**PARC ÉOLIEN DE SAINT-VALENTIN**  
Étude d'impact sur l'environnement  
Volume 7 • Questions et commentaires additionnels

Dossier 3211-12-157  
Janvier 2011

**Questions et commentaires additionnels**

**RQC-A9-1**  
Zones disponibles pour la construction de résidences

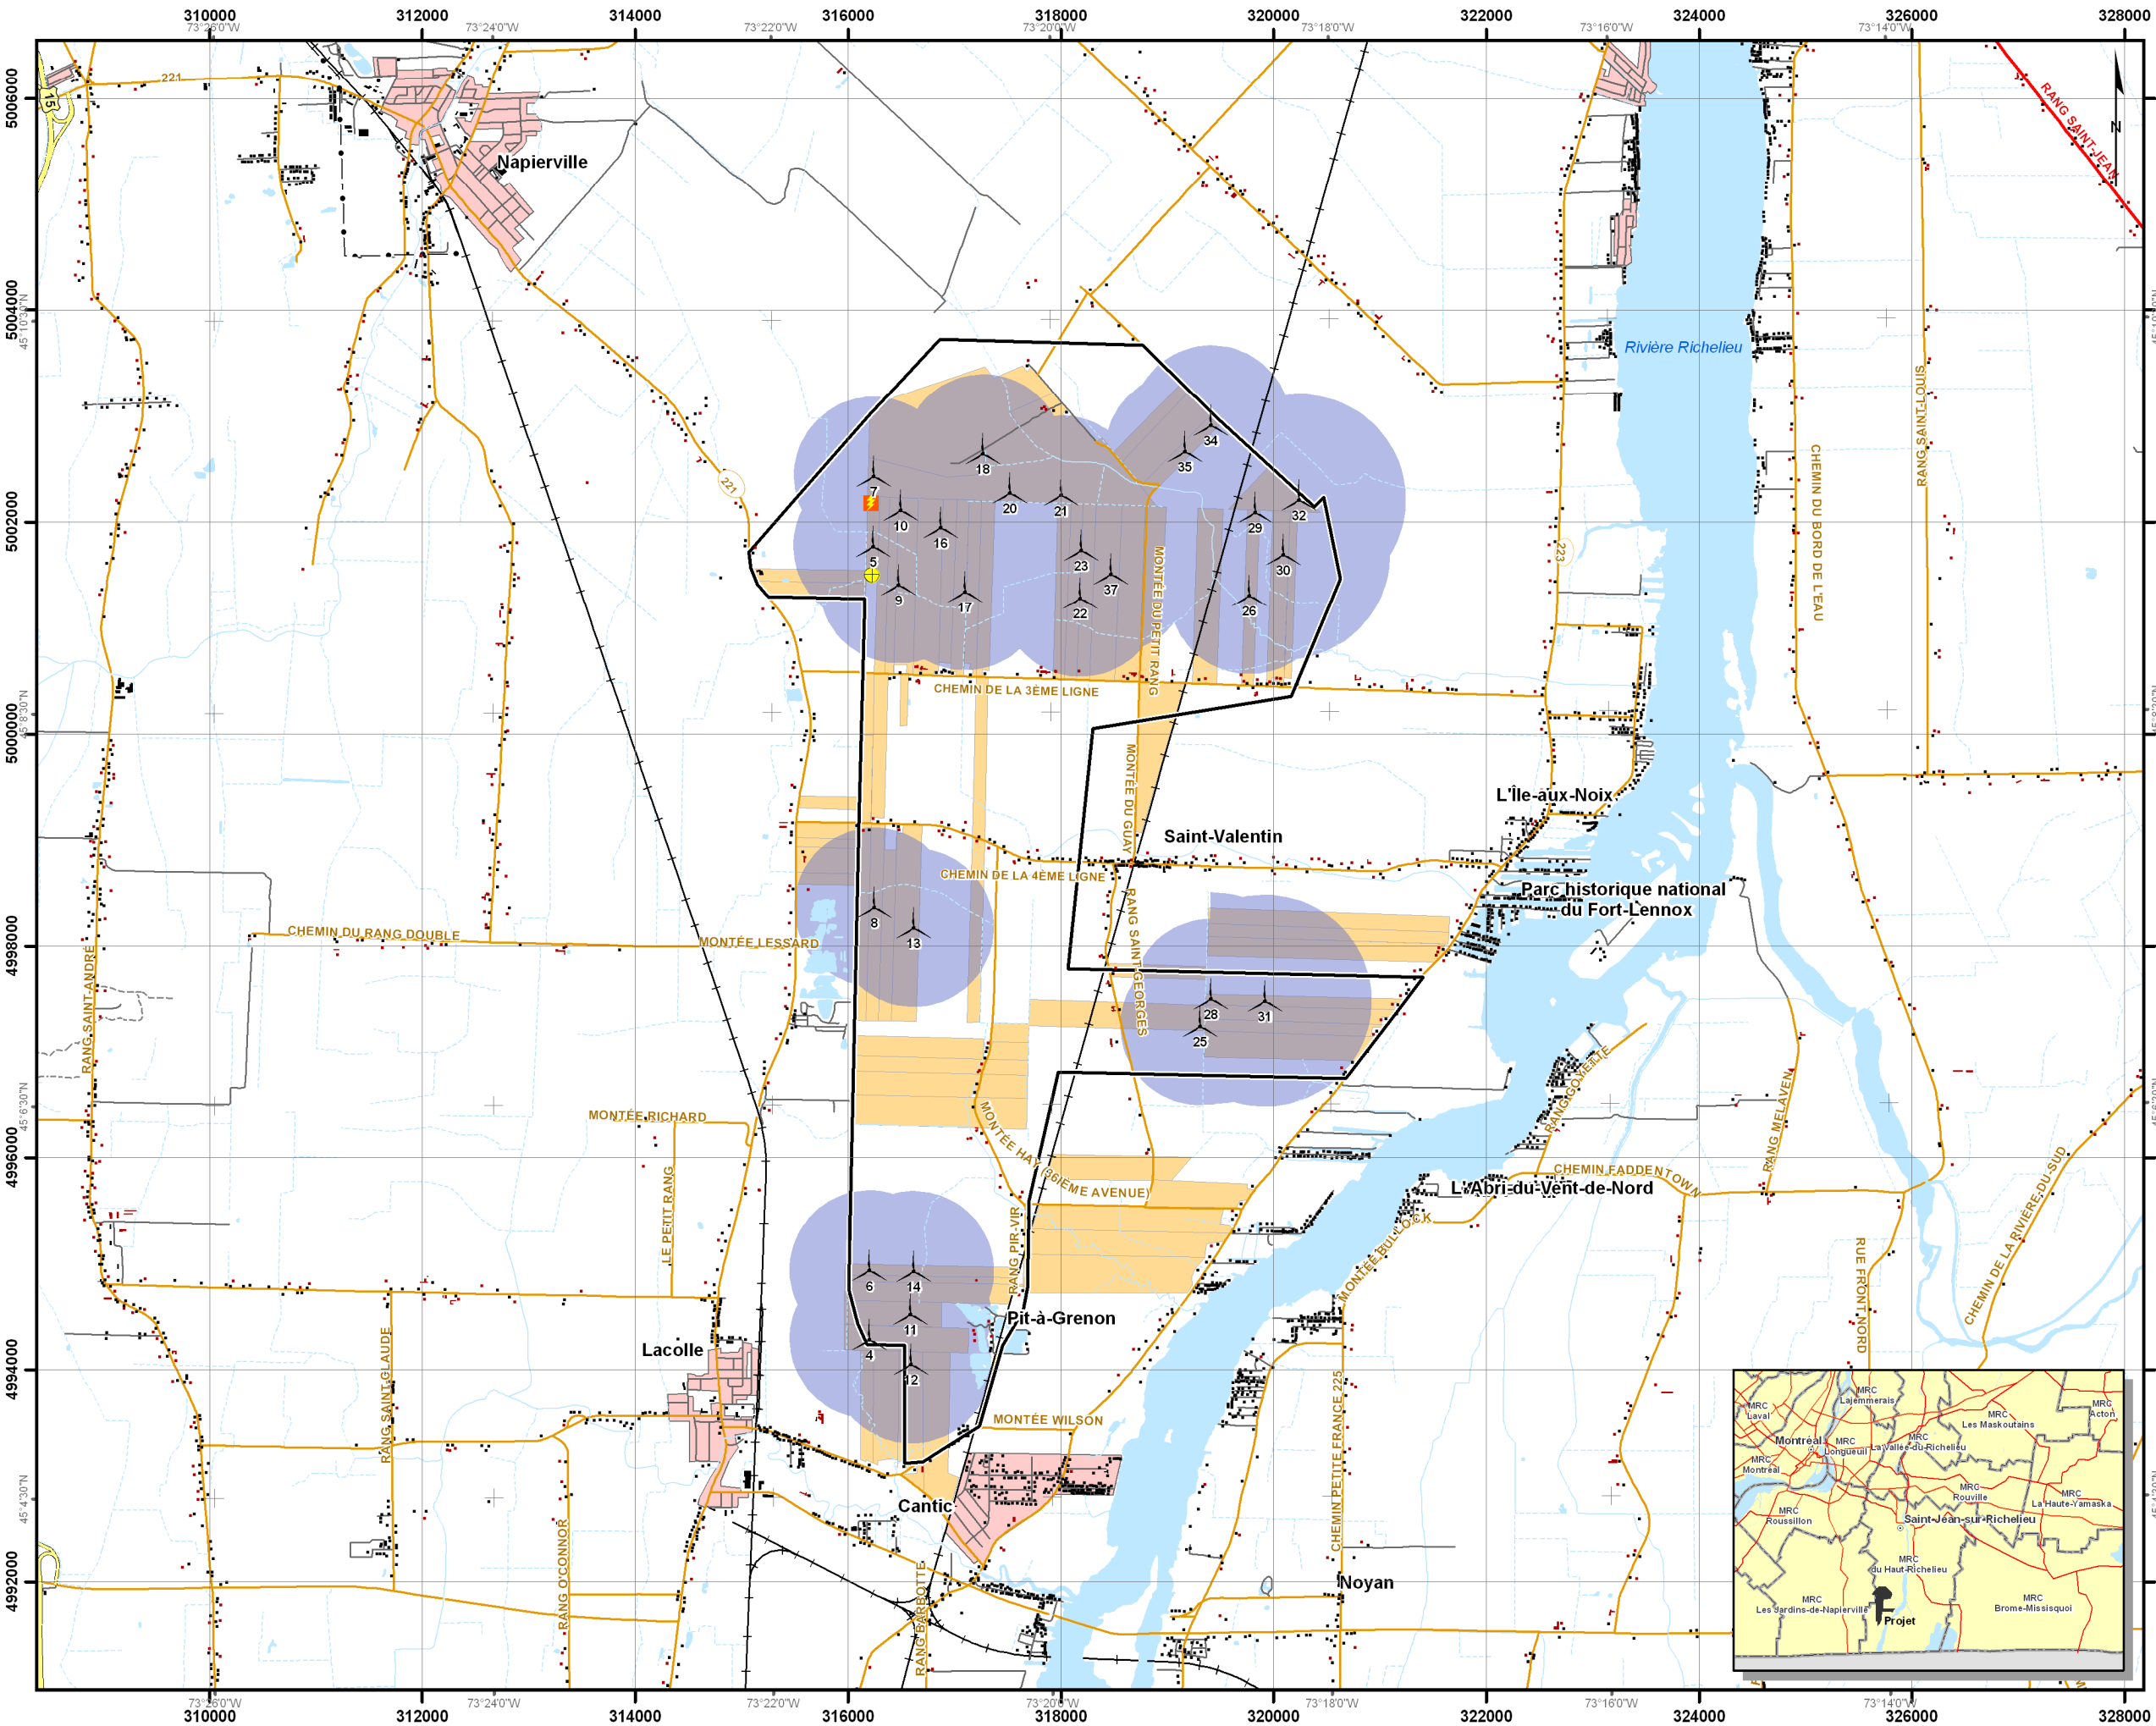
**QC-A9** Considérant la distance à respecter entre une habitation et une éolienne (minimum 750 m), l'initiateur prévoit-il effectuer une analyse plus fine des lots avoisinants avant de procéder au micropositionnement d'une éolienne de manière à ne pas empêcher un nouveau bâtiment d'élevage (500 m) et/ou une résidence (bénéficiant des privilèges de l'article 40 de la LPTAA) de voir le jour compte tenu du principe de réciprocité? Dans un même ordre d'idée, l'initiateur mentionne que quatre fermes laitières et 11 fermes de production de grandes cultures seront affectées par le projet (Résumé, p. 23). S'agit-il des producteurs ayant signé des octrois d'option sur leurs terres? En considération du principe de réciprocité, il serait important de considérer les autres fermes pouvant être affectées dans leur projet futur de développement agricole ou résidentiel.

*Les cartes RQC-A9-1 et RQC-A9-2 montrent les espaces qui seraient affectés par le principe de réciprocité en ce qui a trait aux règlements concernant les distances séparatrices pour bâtiments d'élevage (500 m) et bâtiments résidentiels (750 m).*

*La RQC-A9-2 correspondant aux superficies affectées par la zone protectrice de 750 mètres de bâtiments résidentiels, tend à démontrer que suivant le principe de développement et de construction de bâtiments résidentiels actuel dans le secteur, l'impact du projet sur la construction de bâtiments résidentiels serait peu important. En effet, les bâtiments résidentiels sont généralement construits à proximité des routes et chemins publics, et la localisation des éoliennes ne semble pas compromettre l'espace disponible le long des routes accueillant actuellement des habitations. Ainsi, il est possible d'affirmer que quelques lots en bordure d'une section du Rang St-Joseph pourraient être affectés directement par ce principe de réciprocité.*
